大飯発電所 3号機
加圧器スプレイライン配管溶接部での
事象への対応を踏まえた設工認の
技術基準への適合性について（案）

関西電力株式会社

2021年3月8日

加圧器スプレイ配管溶接部における事象の原因・対策を踏まえた設計及び工事計画認可申請書への反映内容

形状による剛性の硬さへの影響確認結果①

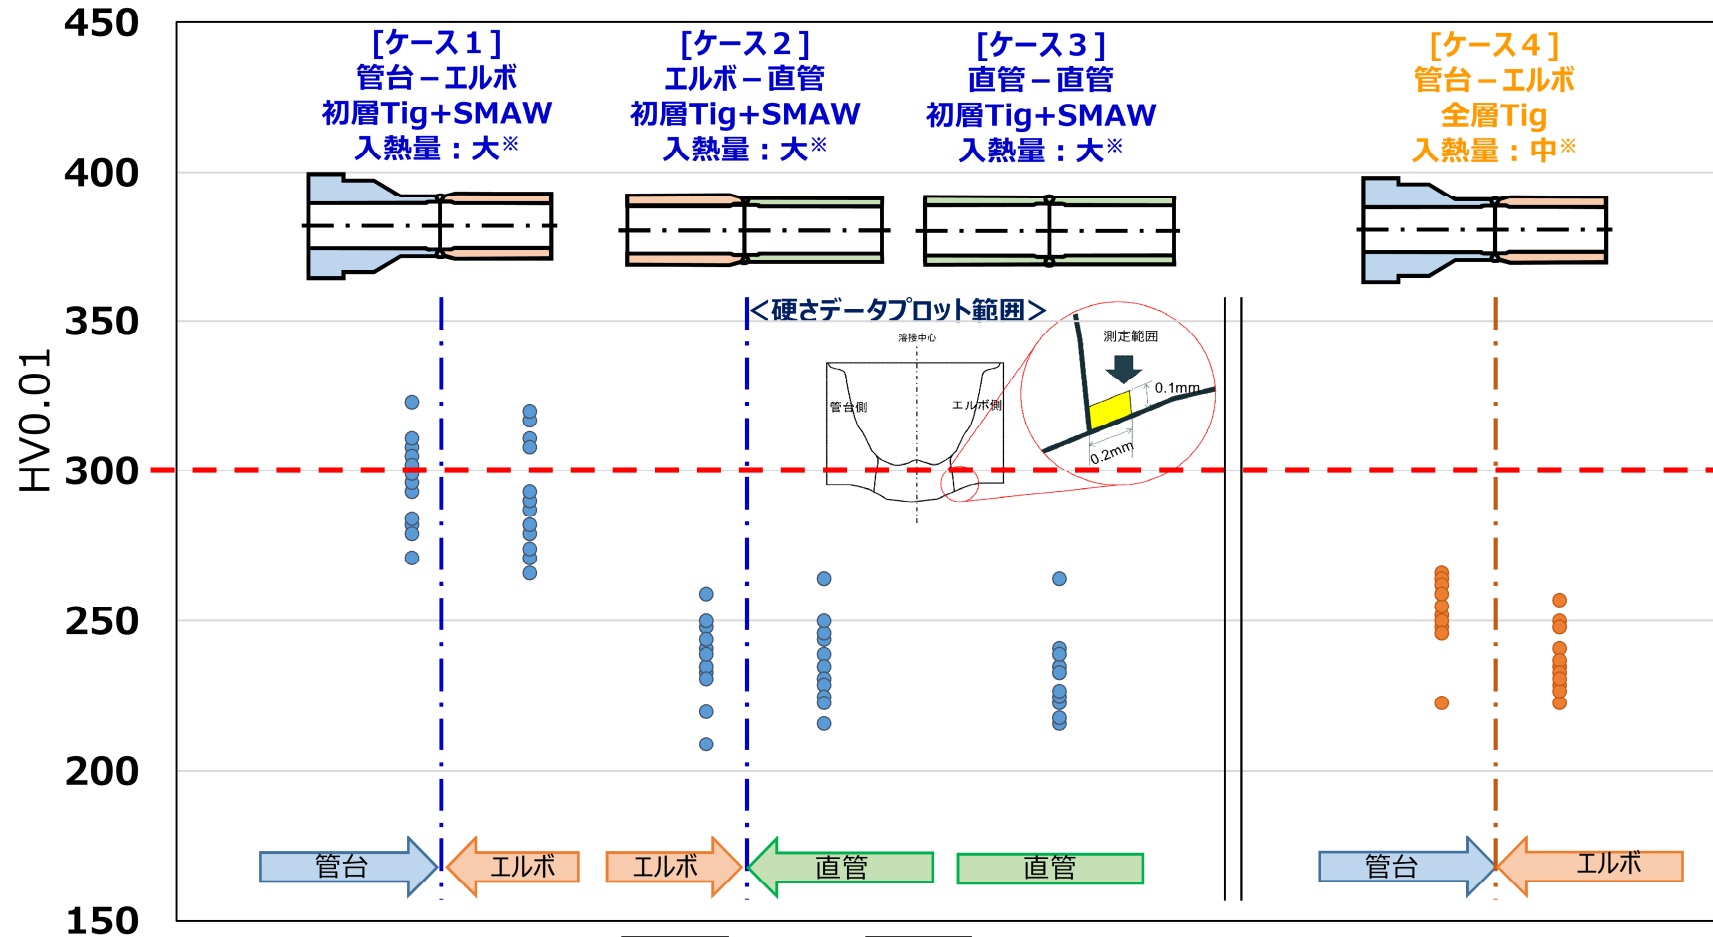
- 形状による剛性の影響について確認するためモックアップを製作し硬さ測定を実施

- 本事象の当該管溶接部と同様の方法である初層Tig+SMAWで溶接され、かつ形状による剛性の影響から溶接時の変形領域の狭い「管台－エルボ」の形状では、300HVを超える硬さを確認した。
- 全層Tigで溶接した場合は、「管台－エルボ」の形状でも300HVを超える硬さに至らないことを確認した。

なお、全層Tig溶接では初層Tig+SMAW溶接に比べて、初層を薄く溶接するため、入熱量が「大」になることはないことから、入熱量は「中」としている。

形状による剛性の硬さへの影響確認結果②

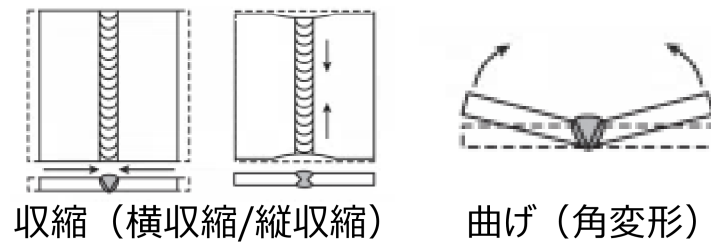
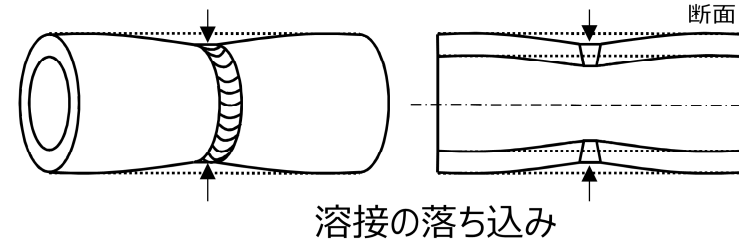
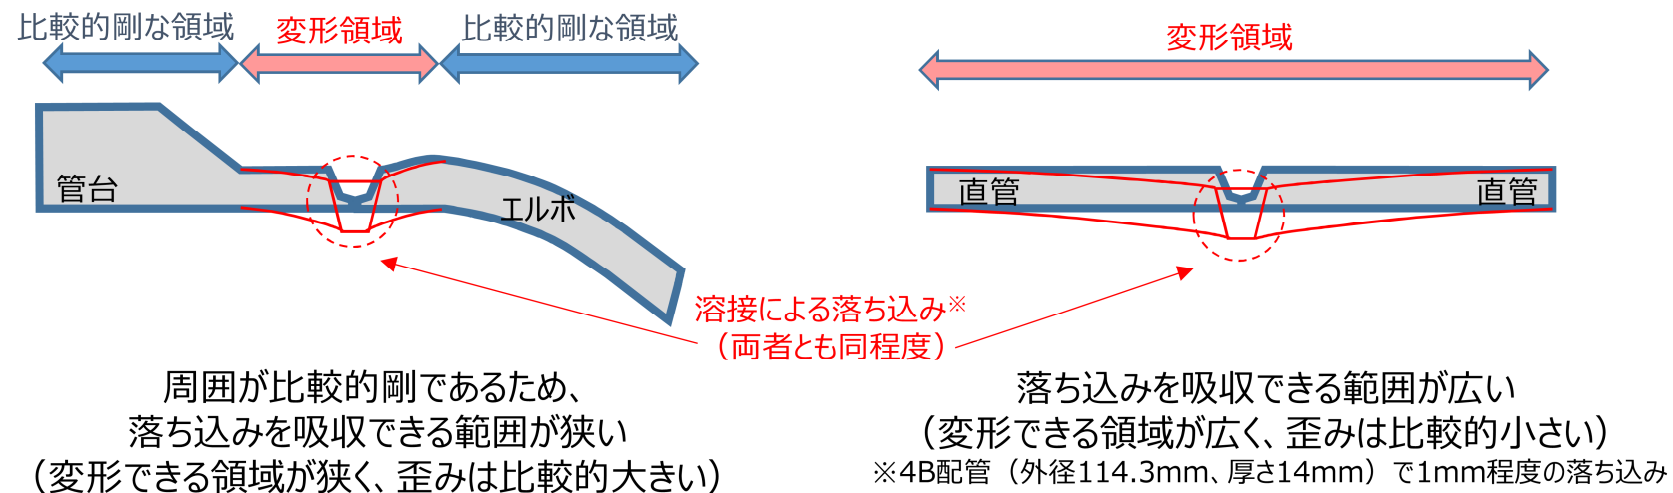
- ▶ 平板の溶接部では、溶金が凝固する際の収縮により、溶接部の収縮及び曲げ変形（角変形）が生じる。配管溶接の場合は円の形状により角変形が拘束されるため、溶接部の収縮と曲げは溶接部の落ち込みとして顕在化する。

- ▶ これまでのモックアップは直管同士で製作していたが、溶接部周囲の形状剛性の相違が変形程度へ影響した可能性について検証する。

- ▶ 形状による剛性により、管台－エルボの方が溶接時における変形領域が狭く、硬化が進む可能性が考えられる。

溶接法による硬さの影響について

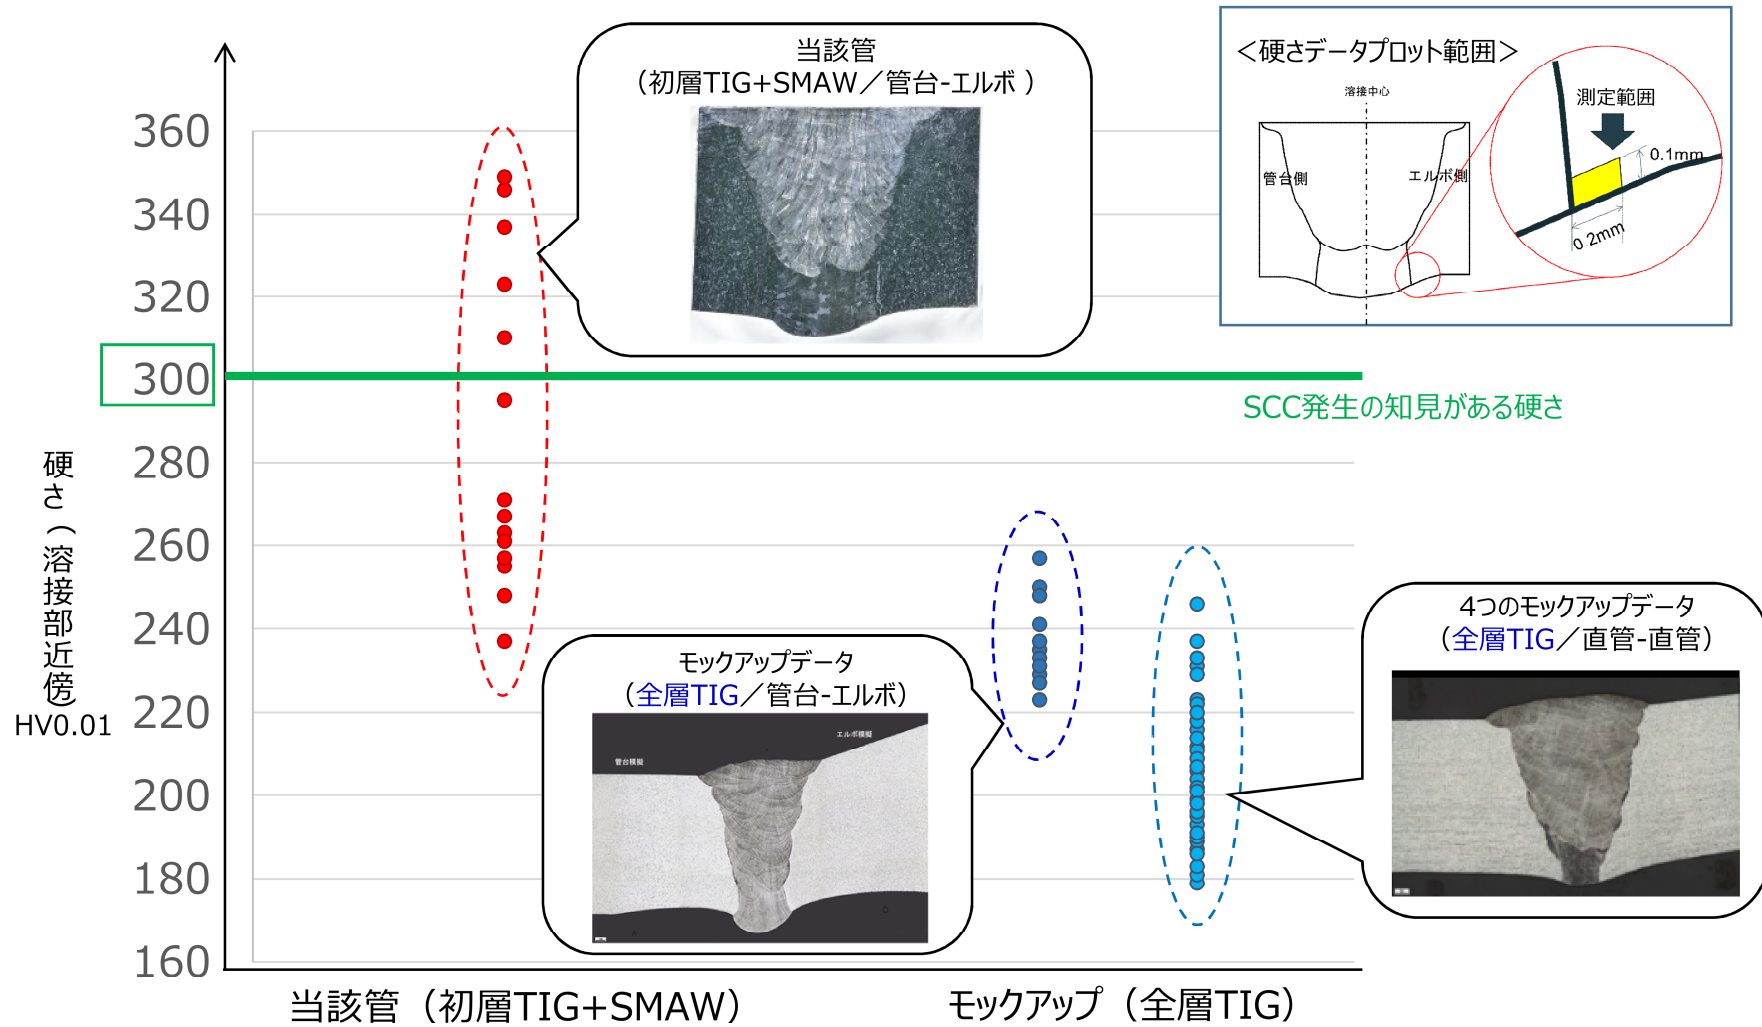
- 今回亀裂が発生した当該管溶接部は初層TIG+SMWにて溶接され、その近傍の硬さはSCC発生の知見がある300HVを大きく超えている箇所があることを確認した。
- 全層TIGにて溶接したモックアップにおいては、管台-エルボの形状模擬でも300HVに至らないことを確認した。
